Kurzprofil: Beitrag Tarnzahlr. 1061

## Entwurfsidee

## Aufsicht Wettbewerbsgebiet

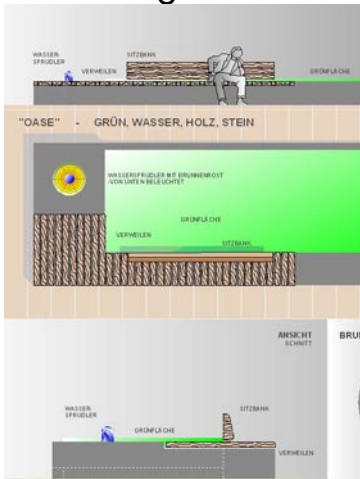
Betonwerkstein zw. 15/15 bis 25/25  
 Farbgebung fehlt  
 Bänderung aus Granit (Natur o. Beton)  
 Breite 10 u. 20cm  
 Griffigkeit des Granitbandes bei Ausführung in Naturstein nach einem Jahr nicht mehr gegeben.

Entwässerungspunkte - keine Rinnen

Leitsystem vorgesehen,  
 Freihaltung nicht gegeben - führt durch Außengastronomie und Pflanzflächen

Ausreichende Anzahl von Marktständen nachgewiesen,  
 Aufschlagrichtung fehlt

Bearbeitung fehlt, nur unvollständige und vereinfachte Darstellung der geplanten Versorgungsstrassen in der Mäusburg und auf dem Kreuzplatz Anschluss Sonnenstraße fehlt (Fernwärme), dargestellt sind Entwässerungspunkte sowie ein Hinweis auf mögliche Versorgungspunkte für Märkte ohne Angabe von Standorten;  
Fontänenanordnung im Leitungsbestand nicht möglich, erhebliche Kosten für Leitungsumverlegung zwingend erforderlich.

nur Hinweis auf Beleuchtungs idee an den Fassaden, Beleuchtung Kreuzplatz bei Winterabdeckung der Fontänen nicht gegeben.

nur Ideenskizze ‚Oase‘  
- ohne nähere Materialangaben;  
Spielmöglichkeiten nicht benannt

im Regelfall gewährleistet - Fahrgasse  
Überfahrbarkeit Fontänen nicht prüfbar  
Bei Marktsituation nicht gegeben

Fehler in der Perspektive - siehe Prüfliste;  
Eingänge und Zufahrten nicht dargestellt.
